Oggetto: **invio osservazioni alla Documentazione Integrativa Volontaria progetto
Aeroporto di Milano Malpensa - Master plan 2035 – Codice Procedura 5359**

AEROPORTO DI MILANO MALPENSA – MASTER PLAN 2035 – Codice Procedura 5359

Figura 181 - Possibili alternative di sviluppo per le strutture cargo

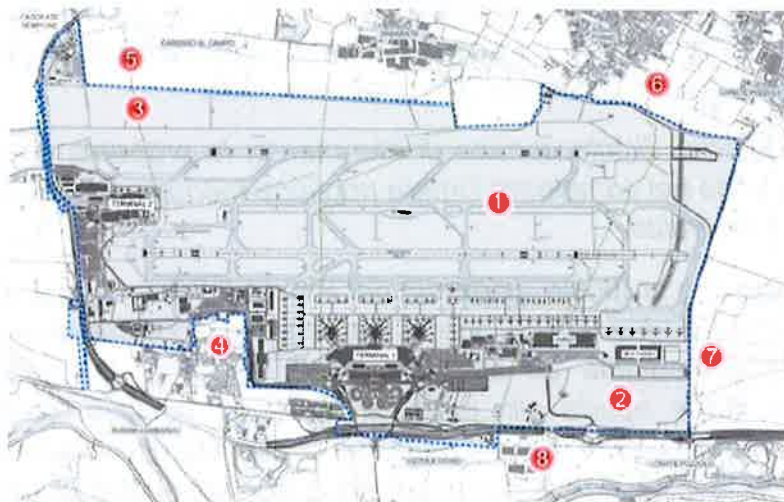
Questa zona nel Master Plan 2035 pubblicato al 01/06/2020 a pagina 311 della Relazione Generale si legge

La soluzione 2) richiederebbe la realizzazione di forme di collegamento abbastanza complesse con gli esistenti piazzali di sosta aeromobili, che si troverebbero al di là degli attuali edifici cargo, ma soprattutto va ad interessare l'unica area che garantisce – nel lungo termine – la possibilità di realizzare un potenziamento delle infrastrutture di volo e che quindi si ritiene "strategicamente" indispensabile mantenere libera da nuovi insediamenti.

La realizzazione di 3 ambiti funzionali, appare incoerente con le previsioni stesse del Master Plan, ma soprattutto viene considerata compensativa rispetto al consumo di 44 ettari, ma soprattutto si scontra con le dichiarazioni fatte dall'Amministratore Delegato di SEA Brunini in occasione della Commissione Ambiente e Società Partecipate del Comune di Milano svoltasi in data 29 giugno dove la stessa zona è stata confermata come l'unica idonea a contemplare gli eventuali sviluppi infrastrutturali.

Quindi si propone una compensazione che qualora venisse realizzata con i tempi della natura (pensiamo all'ambito Formazione Forestale) sarà immediatamente cancellata per costruire la terza pista (necessaria dopo il 2035 da parte di SEA).
